## 審査専門委員への個別意見聴取結果

## 遠藤委員からの事前提示ペーパーに対する返答

## 設置許可申請の一部変更について

## ● 底部遮水工の構造変更

A：浸出水集排水管の構造図（集排水管の構造、集水ピットへの接合部）

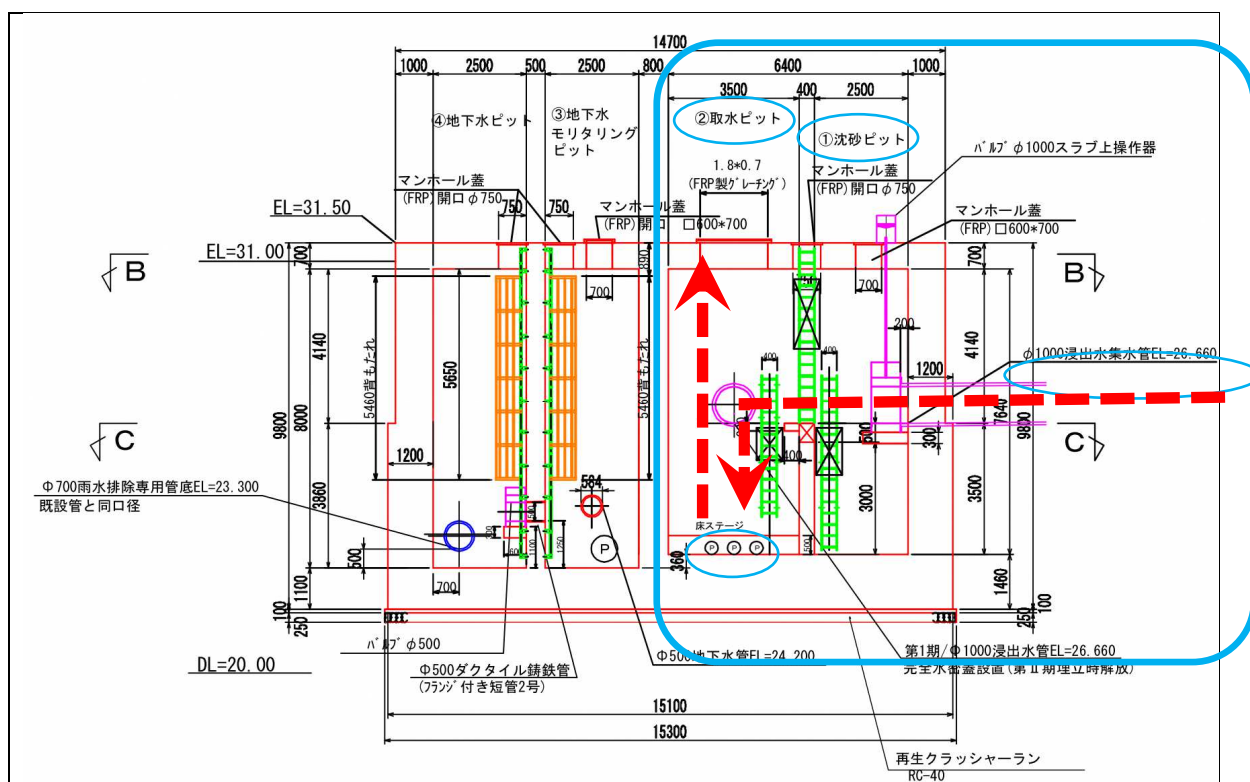
Q1. 吸水人孔（＝集水ピット）によって浸出水を排出する事と思いますが、受入品目等によってはカルシウムスケールが形成され、設計時の集排水能力を満足しなくなる可能性もあると思いますが、何か事前に考慮して設計されておりますでしょうか。

- ・埋立廃棄物は、燃え殻（産業炉生成物）が多くを占める搬入計画であるため、浸出水中のカルシウム濃度（塩化水素ガス除去設備での反応薬剤である消石灰添加に伴う塩化カルシウム由来）は概して高く、酸化されやすい環境で空気中の炭酸ガスとの反応等により、浸出水送水経路で炭酸カルシウムスケールが発生することは既に想定している事項です。
  - ・浸出水の流入経路（送水フロー）は①→⑤のとおりです。
    - ①：浸出水集排水管 →②：集水ピット（埋立地内・遮水工の外側）→③：送水管（陸上部）→④：浸出水調整槽（水処理施設の地下）→⑤：水処理施設
  - ・事前策として最も肝要なことは、原水モニタリングと認識しており、スケール生成条件（pH もしくはランゲリア指数、及び Ca イオン濃度、塩化物イオン濃度など）を定期的に監視することと考え、励行していきます。
  - ・経路のうち、②～④に当たるポンプ部位（羽根車など）、配管、調整槽（予備エアレーション）では、条件が合致すれば容易にスケールが発生します。このため、ポンプの交換（定格能力低下を判断基準）、管材の交換、槽内の清掃などの人的メンテナンスを図ることとしています。
  - ・⑤：水処理施設では、ライムソーダ法によるカルシウム除去工程を備えており、水処理次工程以降のスケール障害を未然に防ぐこととしています。
  - ・①：浸出水集排水管については、設計諸元およびこれまでの知見を踏まえると、基本的にはスケールリングによる弊害・管の閉塞等の障害が発現する可能性は低いものと考えています。
- 以下に、A：浸出水集排水管、B：集水ピットの構造図を示します。

⇒ AとBの図面で示したとおり、集水管の径の大きさ、流路の形状、送水ポンプの設置位置等を考えると、集水ピットとの接合部～送水ポンプの間において、スケーリングによる弊害・管の閉塞等の障害が発現する可能性は低いものと考えています。念のため、日々の浸出水送水ポンプの稼働状況の確認によってスケール障害発現の兆候を把握しつつ、必要に応じて、管内のカメラ観測を実施して、スケール発生の対策を講じていきたいと考えます。

図5-6-31 各地点の地下水位と計画掘削高さとの関係

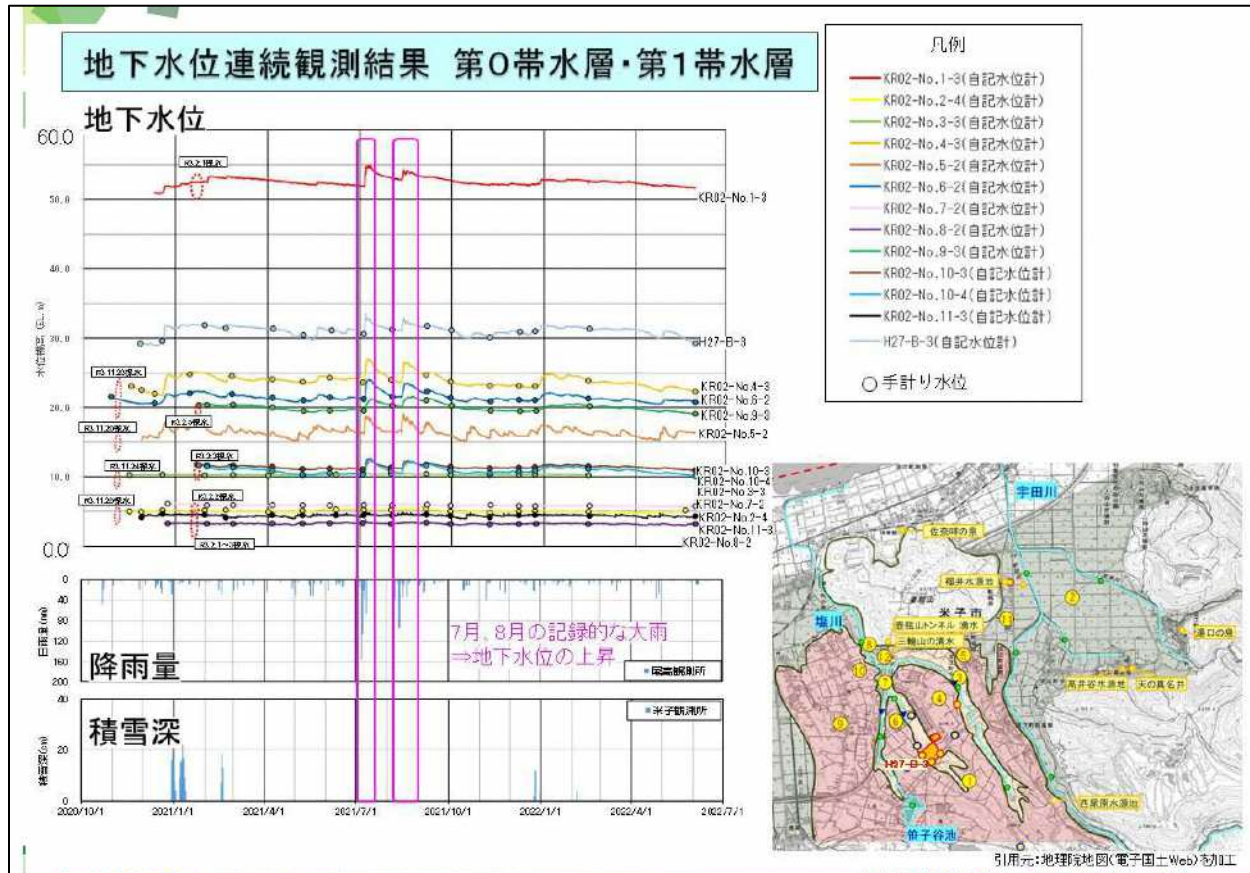
Q3. 周辺の地下水位はどの程度でしょうか。処分場の建設時の揚圧や将来的な地下水集排水管から排出される水量等に関するための質問です。季節変動込みの情報があればお示し下さい。

- 地下水の想定水位データは、生活環境影響調査書（17章5-6-62ページ・図5-6-31）で説明しています。（埋立地造成における最大掘削深度は、TP：26.4mであり、多くの地点で掘削底面高＞水位標高となる。ただし、ごく一部の箇所では逆となる箇所も存在する。（＝R4-B-6（最大差地点）：掘削底面：TP26.88mに対して、水位標高：34.53m（差：－7.65m））
- 一部の井戸で、9か月連続の観測データはあるものの、これにより季節変動に言及できるまでのレベルではないため季節変動込みのデータとは言い難い状況です。（17章5-6-55ページ・図5-6-29）

- ・ただ、県の地下水等調査会が実施・公表した計画地周辺の1年間以上の連続観測データがあり、この地域においては、季節変動は少ないとの委員コメントがありました。

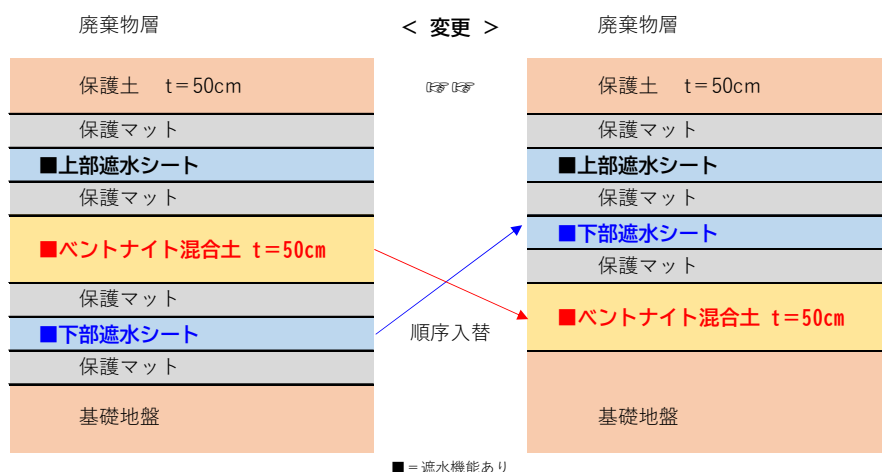
- ・ベントナイト混合土をシートの上に挟み込むと、ベントナイト混合土の締固め施工の際に下部遮水のシートに動的負荷がかかるため、下部遮水シートへの影響を考慮した施工管理が大変ではないか。
- ・ベントナイト混合土を最下層に設置し、その上に下部遮水シートを設置するのであれば、ベントナイト混合土の締固め時に、下部遮水シートへの影響を気にする必要はない。
- ・ベントナイト混合土をシートの上に挟み込む場合の不陸整正や締固めの施工が現地で可能か、いろいろな試験条件（締固め機械、不陸状況等）により確認する必要がある。

埋立地の底面部の遮水工について、上下部遮水シートの上にベントナイト混合土を敷設する構造を委員の指摘を踏まえて見直し、下部遮水シートをベントナイト混合土の上に敷設する構造に変更する。

- ・下部遮水シートの上面にベントナイト混合土層を敷設する現構造は、遮水工の安全性において問題はないが、現場で施工する際には丁寧かつ緻密なベントナイト混合土層の敷設作業が求められる。
  - ・施工上の改善を図る観点から、下部遮水シートをベントナイト混合土の上に敷設する構造に変更し、施工性（施工のしやすさやコスト）を改善する。
- （3重の遮水機能を有する構造や上部遮水シートを対象とした電氣的漏えい検知システムの設置に変更はない。）
